**CCR-VIA -- COMITATO DI COORDINAMENTO REGIONALE PER LA
VALUTAZIONE D'IMPATTO AMBIENTALE**

Giudizio n° 2716 del 25/10/2016

Oggetto Sistema di compostaggio in-bag

Valutazione di Impatto Ambientale - V.I.A.

Figura 1 – Visone di insieme dell'area interessata

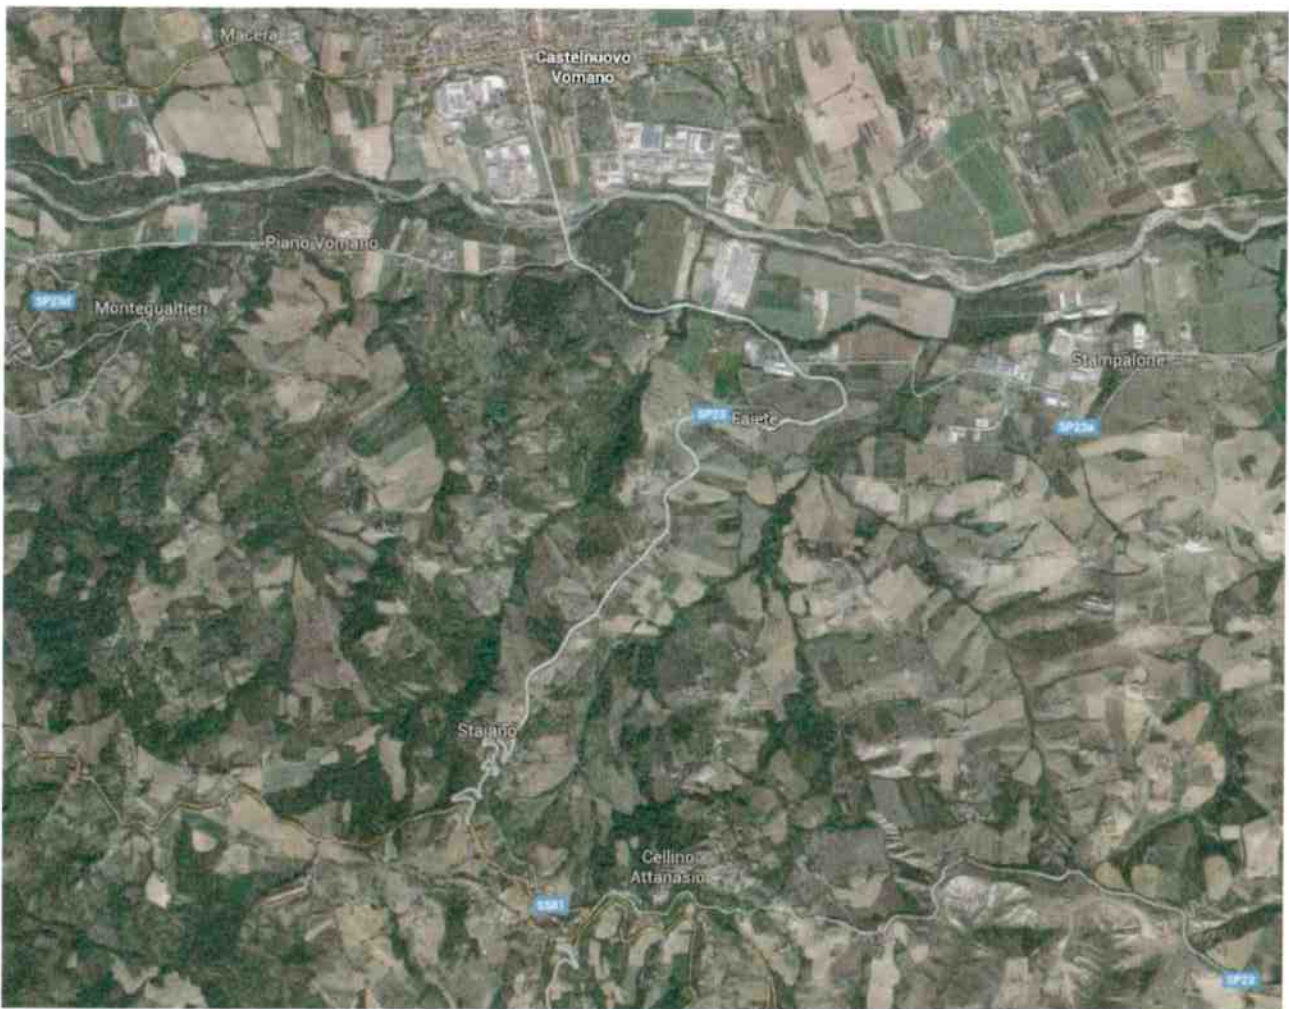
La Tavola I-4 delle integrazioni evidenzia una distanza dal Fosso Monteverde di 91 metri dal confine di proprietà e 100 metri dal confine dell'area adibita a parcheggio. Le distanze rispetto all'area dell'impianto sono superiori a 150 metri. Il Fosso Monteverde è ulteriormente regimentato con un muro in cemento armato posto sul piano dell'area industriale, di circa 1,5 metri d'altezza, mentre il Fiume Vomano dista 171 metri dal confine dell'area che è posta ad un'altezza sopraelevata di circa 15 metri rispetto al pelo libero della superficie fluviale media. (Compatibile)

3. Con riferimento al Fosso Monteverde e Fiume Vomano, produrre planimetria riportante la distanza effettiva da misurare dalla recinzione);
4. E' necessari ricostruire la superficie piezometrica mediante la realizzazione di tre piezometri spinti ad una profondità adeguatamente tarata e giustificata, i dati forniti dovranno esser correlati da: denominazione e quota del punto spia, profondità soggiacenza quota livello idrico espresso s.l.m e schede stratigrafiche.

1. La recinzione del perimetro dell'impianto deve essere fissa e posizionata a 150 m dal fosso Monteverde e dal fiume Vomano;
2. In sede di conferenza dei servizi dovranno essere integrati i seguenti documenti:
 - studio di ricaduta, sui punti sensibili già identificati, con gli inquinanti previsti nella Linea Guida di ARTA Abruzzo;
 - il QRE secondo le linee guida sopra citate con le sostanze ed i valori limiti in esse previsti;
 - piano di indagini delle matrici ambientali;
3. Effettuare il monitoraggio acustico post-operam; nel momento in cui il Comune procederà all'approvazione di un piano di classificazione acustica, la ditta dovrà verificare nuovamente la compatibilità delle emissioni con i nuovi limiti che verranno assegnati all'area; in ogni caso, vanno adottati eventuali accorgimenti tecnici atti a ridurre le emissioni sonore nel caso di superamento dei valori limite;
